PARTIE 1

ECE/TRANS/WP.15/240/Add.1

Figure 2.2.8.1.6.3: Méthode de calcul

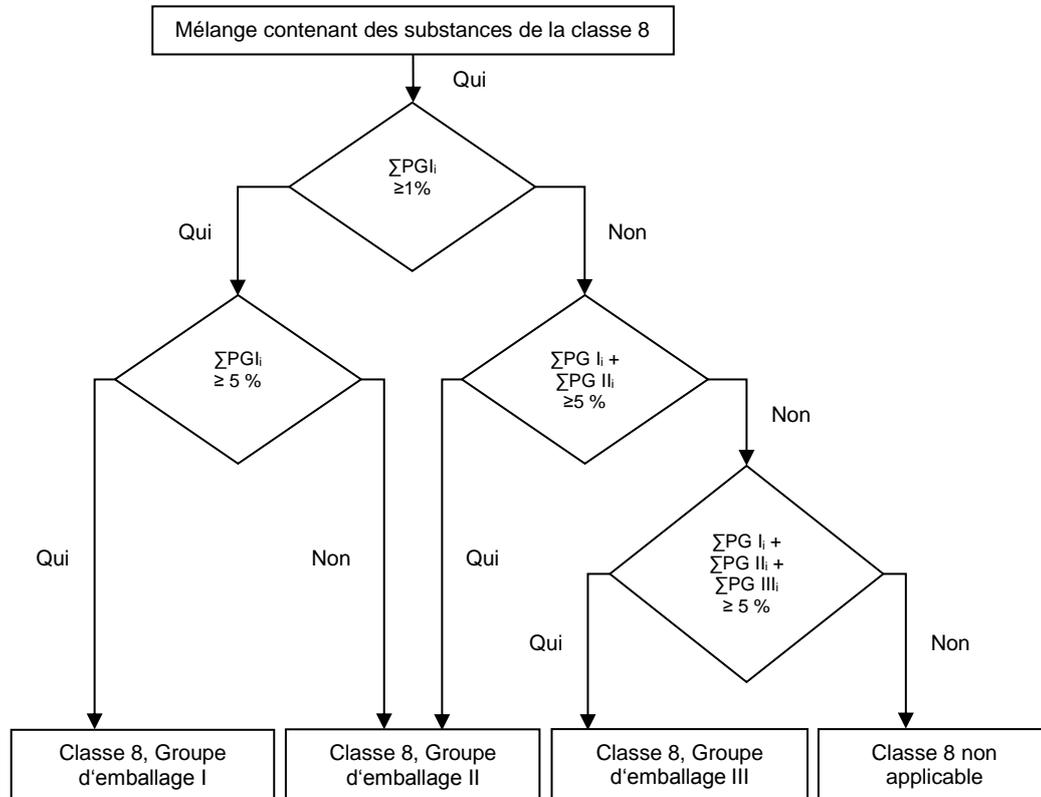
- 2.2.8.1.6.3.3** Pour déterminer si un mélange contenant des substances corrosives doit être considéré comme un mélange corrosif et être affecté à un groupe d'emballage, la méthode de calcul de l'organigramme de la figure 2.2.8.1.6.3 doit être utilisée.

- 2.2.8.1.6.3.4** Lorsqu'une limite de concentration spécifique est attribuée à une matière à la suite de son intégration au tableau A du chapitre 3.2 ou à une disposition spéciale, cette limite doit être utilisée en remplacement des limites génériques. Cela apparaît lorsque la valeur 1 % est utilisée à la première étape de l'évaluation des matières du groupe d'emballage I, puis 5 % pour les étapes suivantes, dans la figure 2.2.8.1.6.3.

Le critère pour un groupe d'emballage est respecté si le résultat du calcul est ≥ 1 . Les limites de concentration génériques à utiliser pour l'évaluation à chaque étape de la méthode de calcul sont celles figurant dans la figure 2.2.8.1.6.3.
